Besprechungsprotokoll

Lfd Nr.	Kat.	Sachverhalt
1		Einleitung/Begrüßung
		Herr Heinze begrüßt die Teilnehmer /-innen.
2		Präsentation der BI Dunkelschlag
		<p>Herr Lutz erläutert anhand an einer Präsentation die von der BI Dunkelschlag favorisierte Variante 6 („Bypass“) sowie die modifizierte Variante 4. Die ursprüngliche Variante 4 wird aufgrund ihrer Lage im Bereich Dunkelschlag abgelehnt (zu großer Eingriff in den Dunkelschlag, Wegfall des Spazierweges):</p> <ul style="list-style-type: none">- Variante 6: Linienführung der Rampe West-Nord analog zur Rampe im Autobahnkreuz Köln-West (Unterquerung .der Schleifenrampe im Süd-West Quadranten und der A516 mit anschließender Überquerung der A2 und Anschluss an die Schleifenrampe Ost-Nord). Zum Vergleich wurden Videos sowie Fotos der beiden Autobahnkreuze gezeigt.- Modifizierte Variante 4: engere Führung der Rampe West-Nord an der A3, mit ggf. notwendiger Tieferlegung der Hiesfelder Straße

Variante 6: Lageplan

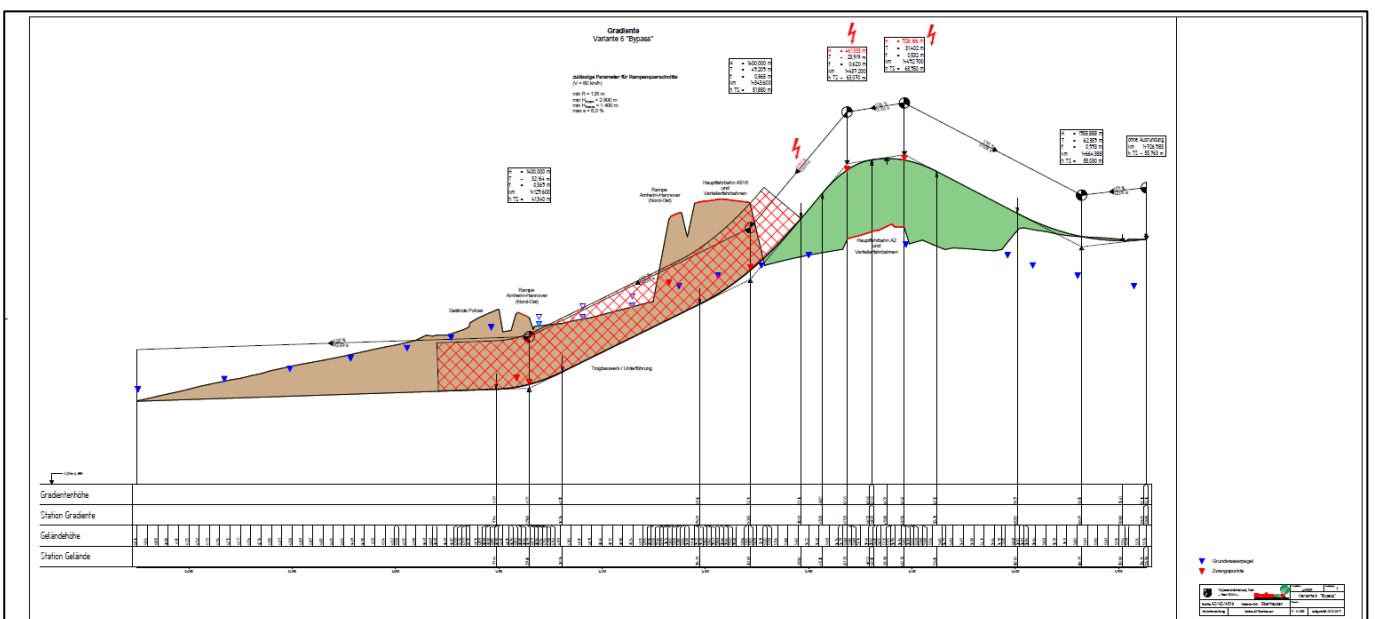
3		Erläuterung der überprüften Varianten
		<p>Herr Neumann erläutert die Ergebnisse der technischen Prüfung der beiden vorgeschlagenen Varianten:</p> <ul style="list-style-type: none">- Variante 6: die vorgeschlagene Variante wurde in Lage und Höhe überprüft. Während die lagemäßige Überprüfung keine nennenswerten Defizite aufzeigte wurde bei der höhenmäßigen Überprüfung festgestellt, dass keine richtlinienkonforme Abwicklung möglich ist und so diese Variante als nicht umsetzbar einzustufen ist. Es treten Steigungen von nahezu 12% auf, der maximal erlaubte Wert von 6% gemäß RAA 2008 wird somit deutlich überschritten. Zudem können die Parameter für Kuppen- und Wannenausrundungen nicht eingehalten werden.- Modifizierte Variante 4: die modifizierte Variante 4 weist einen engeren Verlauf zur A3 auf und bedingt somit einen geringeren Eingriff in den Bereich Dunkelschlag. Diese Variante schließt an die Zwischengrade des ursprünglichen Entwurfes an und hat somit keine Auswirkungen auf den weiteren Verlauf nördlich des Autobahnkreuzes. Das Kreuzungsbauwerk mit der A3 wird durch die Umplanung länger (flacherer Kreuzungswinkel) und somit teurer. Im Gegenzug wird der Eingriff auf die Waldflächen verringert. Eine Umplanung der Hiesfelderstraße (von Brückenlage in Trog-/Tunnellage) ist für diese Variante nicht notwendig, die Tieflage hätte zudem auch deutliche Eingriffe in den Waldbestand entlang der Straße zur Folge gehabt. <p>Die modifizierte Variante 4 wird von allen Anwesenden als guter Kompromiss (geringer Eingriff bei etwas höheren Kosten) beurteilt und soll somit weiter verfolgt werden. Dies soll im Rahmen der Erstellung der Planfeststellungsunterlagen erfolgen.</p> <p>Auf die Nachfrage, ob der Eingriff im Nord-Ost-Quadranten auch minimiert werden könnte wurde erläutert, dass hier bereits eine Lösung gefunden wurde, welche nicht näher an die A2 herangeführt werden kann und somit das Optimierungspotential bereits ausgereizt ist.</p>

Modifizierte Variante 4: Lageplan

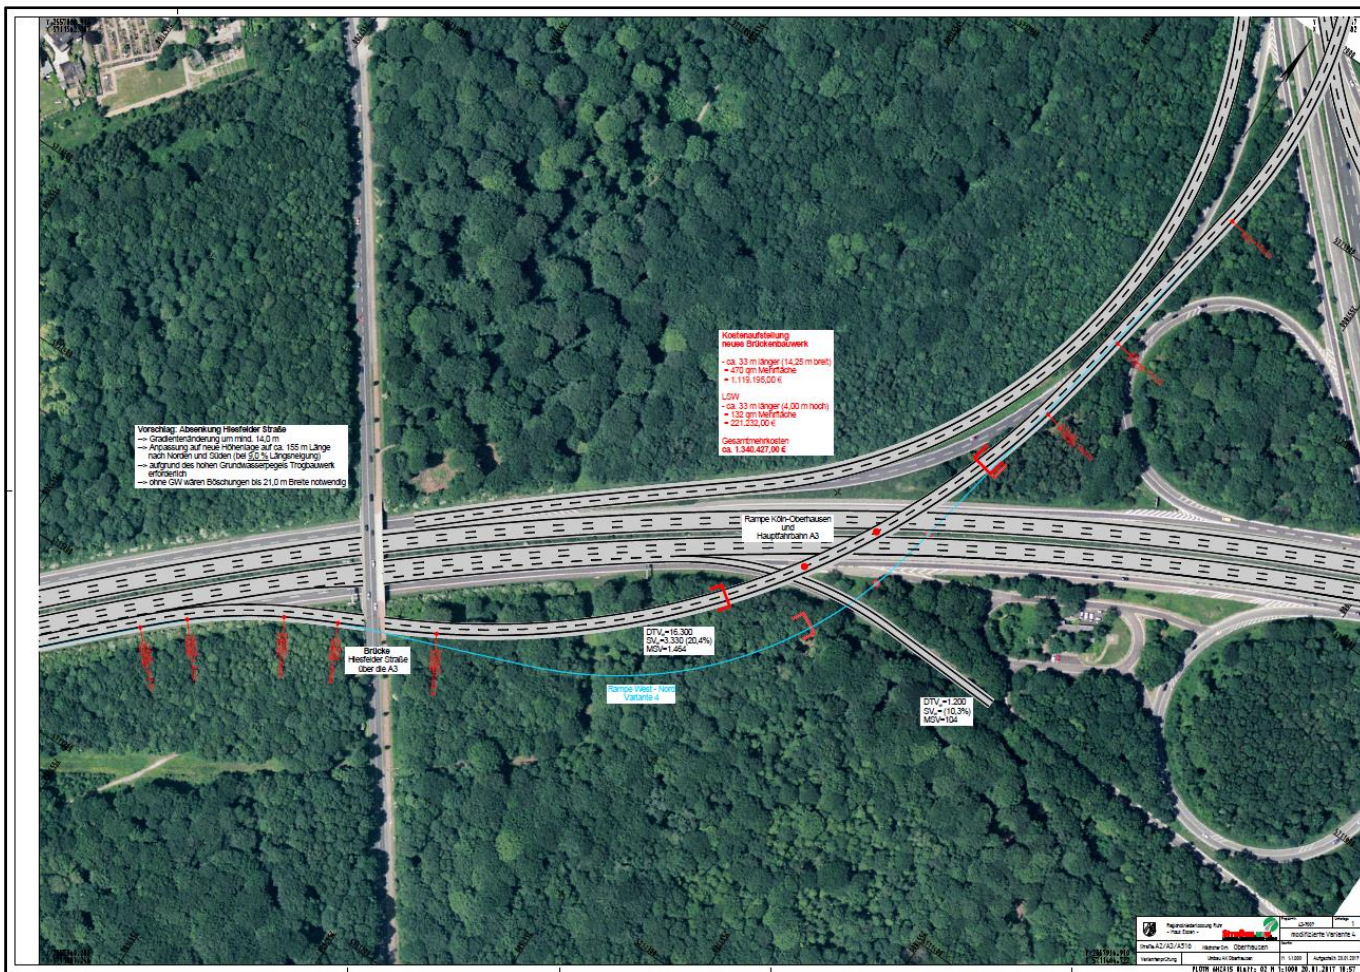
Lfd Nr.	Kat.	Sachverhalt
4		Offene Punkte
		<ul style="list-style-type: none">- Die BI bittet um weitere Optimierung der Variante 4: Beibehaltung der Rampe Nord-West in jetziger Lage, Verschiebung der Rampe West-Nord in Richtung der Mitte des Autobahnkreuzes, Anpassung der Schleifenrampe Ost-Süd, um den Eingriff in den Waldbestand im Nordwesten zu vermeiden- Der BI wird Übermittlung der vorgestellten Planunterlagen als PDF sowie in Papierform zugesagt.- Im Nachgang kam der Wunsch der BI nach einer nochmaligen Überprüfung der Variante 6 auf. Hierbei sollte die Entwicklungslänge der Rampe soweit erhöht werden um ggf. doch eine richtlinienkonforme Führung der Rampe (Steigung/Kuppenhalbmesser) zu ermöglichen.- Die BI stellte die Frage, inwieweit der Lärmschutz an der Rampe West-Süd direkt bei Baubeginn erstellt werden kann. Dies soll im Rahmen des Planfeststellungsverfahrens durch die Stadt Oberhausen in deren Stellungnahme gefordert werden.
